Opinia Nr 008572

Opinię sporządzono na podstawie oględzin - ekspertyzy urządzeń grzewczo-kominowych

w budynku przy ul. al. Wywrotellia nr 19/3 w Wałbrzychu
dotycząca urządzeń grzewczo-kominowych używanych przez MFB Sp. z o.o.
Baki Śródmieście

1. Wskazania przewodu kominowego i usytuowania miejsca na podłączenie ventyl.
2. Ustalenia prawidłowości podłączenia
3. Ustalenia przyczyn wadliwego działania urządzeń

Opis 08572-

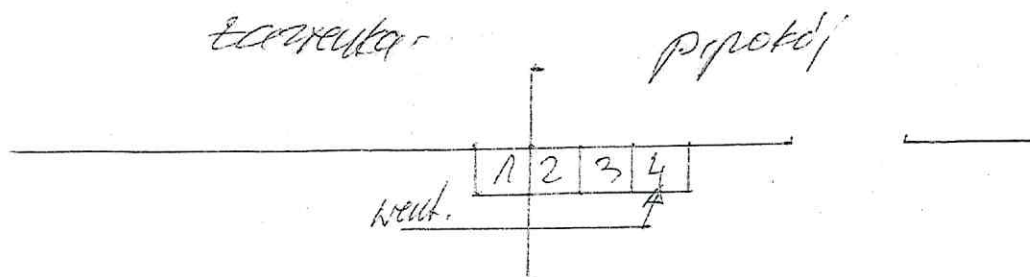
Brak jest możliwości wykonania wentylacji
wyrtkowej w terenie do istniejących przewodów
kominowych, murowanych.

Wentylację wyrtkową grawitacyjną z terenu
wykonać według projektu.

Wentylację wyrtkową w pomieszczeniu technicznym
wykonać i do projektu m. H.

Inne uwagi: Należy zapewnić dopływ powietrza z zewnątrz
poprzez urządzenie nawiewne.
